MINISTERIO DE AMBIENTE Y DESARROLLO SOSTENIBLE

AUTO No. 342

"Por el cual se requiere información adicional y se toman otras determinaciones"

- *De acuerdo con lo expuesto, el solicitante deberá definir y presentar las áreas del proyecto "Pequeña Central Hidroeléctrica Río Los Panches - PCH 4 Parte Media Media", que serán objeto de intervención, con su correspondiente extensión y en las que se desarrollan las especies en veda nacional de flora silvestre, incluyendo una descripción detallada de las obras a realizar, el tamaño de las áreas, las coordenadas de delimitación de los polígonos puntuales de intervención y los soportes cartográficos en archivos digitales shape.*

Figura 1 Localización de las áreas de influencia del proyecto

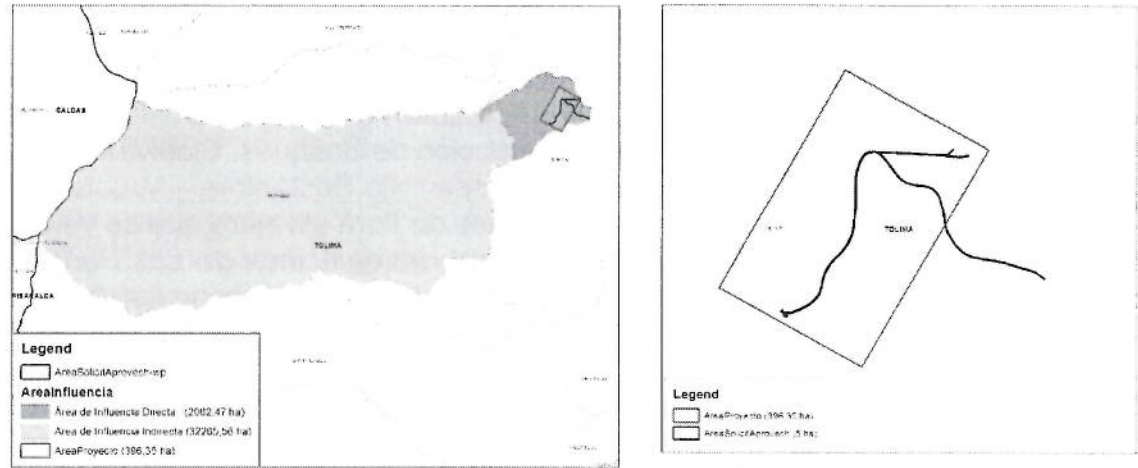
En cuanto al área de intervención, no es posible ser identificada, considerando que no es claro si la extensión de cada una de las obras indicadas en la tabla anterior, corresponda

Esta información no fue posible verificarla, en razón a que el solicitante no presenta las coordenadas de delimitación de los polígonos puntuales de intervención y una vez revisada la información cartográfica remitida en la carpeta "01_GDB", se identificó un archivo shape denominado "AreaSolicitAprovech_" en el que se delimitan unas áreas que tienen en total una extensión de 5 hectáreas, aun así, no es claro si esta área corresponde al área de intervención en la que se realizará remoción de la cobertura vegetal, como tampoco contiene la tabla de atributos que identifican cada polígono.

Se precisa a la sociedad que la definición del área de intervención se constituye en una información determinante para la implementación de la metodología del muestreo de la caracterización de las especies vasculares y no vasculares en veda y su representatividad.

Figura 3 Localización de los individuos reportados de las especies arbóreas en veda en el "AreaSolicitAprovech"

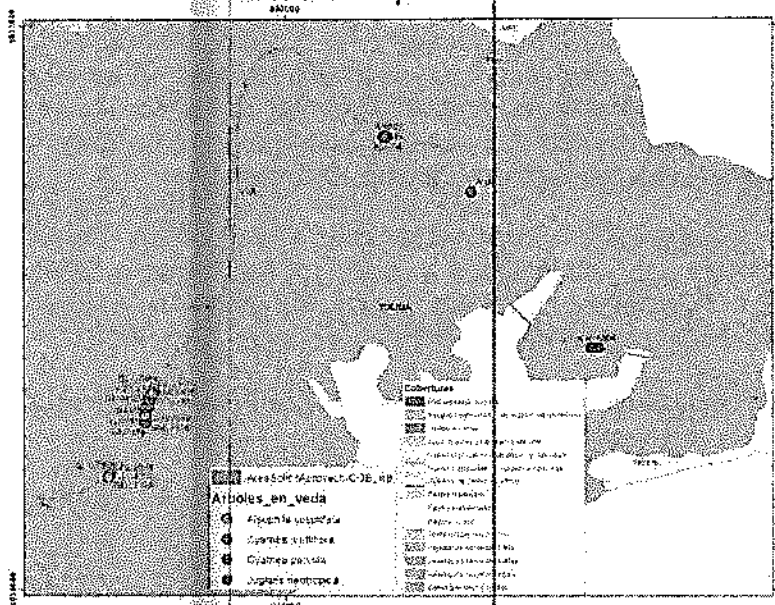
(5) individuos de *Cyathea parvula* y para la especie *Juglans neotropica* se registran dos (2) individuos fustales y un (1) individuo juvenil. Corroborada la georreferenciación de cada uno de los individuos de las especies arbóreas, se determina que todos se localizan dentro del área denominada en los archivos digitales como: "AreaSolicitAprovech".

Figura 4 Localización de los muestreos en las Áreas de intervención del proyecto

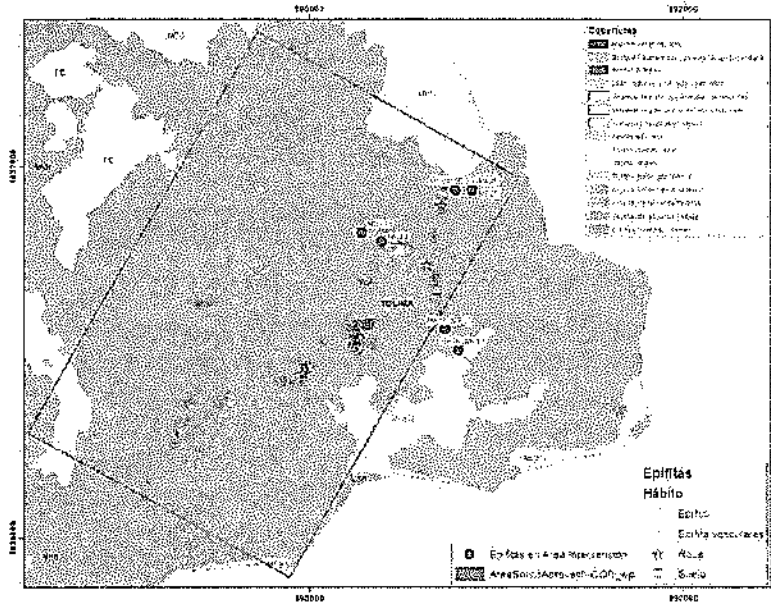
No obstante al analizar los datos suministrados, se procede a verificar la ubicación y cantidad de hospederos evaluados, encontrando que de los 54 hospederos 43 se relacionan con hábitos "Epífita vasculares" y "Epífito", tres (3) con hábito exclusivo "Epífita vasculares", dos (2) con hábito exclusivo "Epífito", tres (3) de hábito "Roca" y tres (3) de hábito "Suelo". En relación con la distribución de los forófitos muestreados, se verifica que 47 se localizan en la unidad de cobertura de Vegetación secundaria y solo un forófito en la cobertura de Mosaico de cultivos con espacios naturales.

Se subraya que de los 54 hospederos, seis (6) se localizan dentro del área denominada: "AreaSolicitAprovech", distribuidos en cinco (5) forófitos con hábitos "Epífita vasculares" y "Epífito" y un (1) muestreo de hábito "Suelo", los demás se encuentran dentro del polígono rectangular denominado "Área de influencia directa local (AIDL)".

- Sin embargo se resalta que no es posible determinar la representatividad del muestreo teniendo en cuenta que para el proyecto no se define con claridad las áreas puntuales de intervención, con la extensión de las unidades de cobertura de la tierra que las componen, en las que se desarrollan las especies de flora en veda nacional y sobre las que se causará su afectación por la remoción de la cobertura vegetal.

- Una vez se definan las áreas puntuales de intervención y se adopte una metodología avalada por publicaciones científicas, dirigidas a las especies objeto de análisis (vasculares y no vasculares), se solicita que el muestreo resulte representativo para las especies en veda nacional de los grupos taxonómicos de bromelias, orquídeas, musgos, hepáticas y líquenes, acorde con la metodología implementada, y los puntos de muestreo deben ser localizados dentro de las áreas a intervenir
